Objet : IXELLES. Avenue Molière, 138.

Demande de permis d'urbanisme portant sur la transformation intérieure et extérieure d'une maison unifamiliale.

Avis de la CRMS

Fig. 2. élévation arrière existante et projetée.
Illustration issue du dossier de demande.

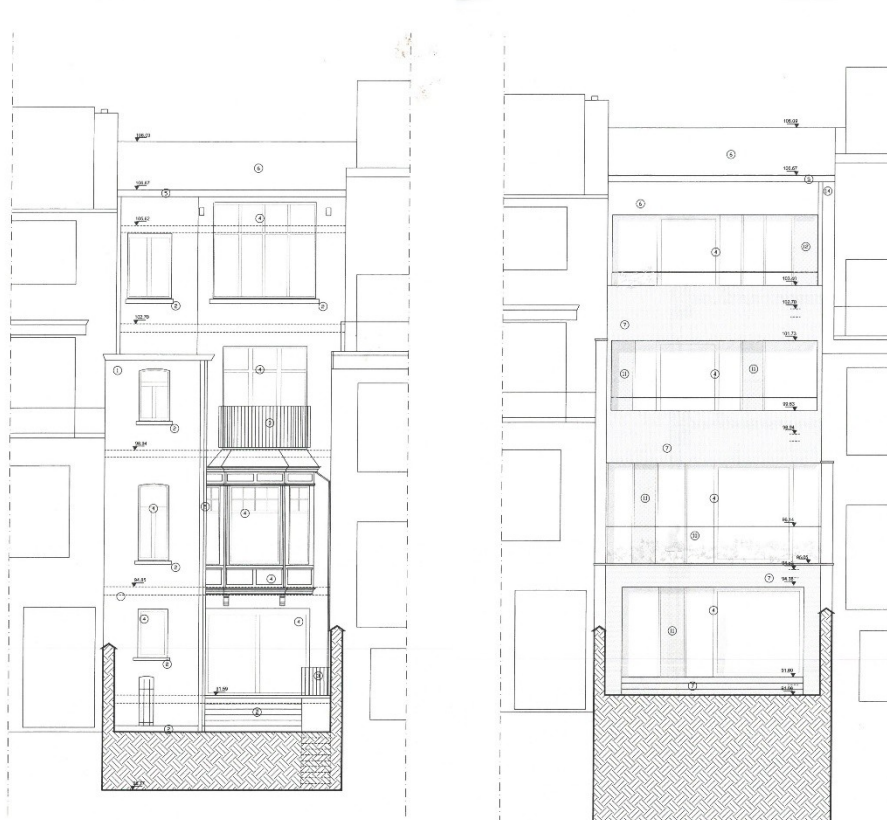
C'est pourquoi, bien que le projet n'ait aucune incidence sur les vues vers et depuis l'ensemble classé voisin, **la Commission royale des monuments et des sites n'y est pas favorable car il nuit aux qualités patrimoniales intrinsèques de cette maison unifamiliale de style éclectique.** En effet, la modification de la circulation verticale – dont l'insertion d'un ascenseur – entraîne la perte des qualités spatiales intérieures ainsi que la disparition de certaines menuiseries. Ces transformations ne respectent pas la hiérarchie de composition typique d'une maison bruxelloise.

La nouvelle façade arrière, quant à elle, présente une structure horizontale qui a tendance à fragmenter les niveaux en trois unités distinctes contrairement à l'objectif annoncé dans la note explicative « d'unifier/connecter l'ensemble pour former une maison unifamiliale ». Outre ce manque de cohérence par rapport à l'organisation intérieure d'une maison unifamiliale, la façade projetée dénature la typologie de l'immeuble et ne s'intègre pas aux façades arrières voisines préservées qui forment un intérieur d'îlot de qualité. La démolition projetée de l'annexe arrière plus tardive est, elle, un point positif pour l'aération de l'intérieur d'îlot.
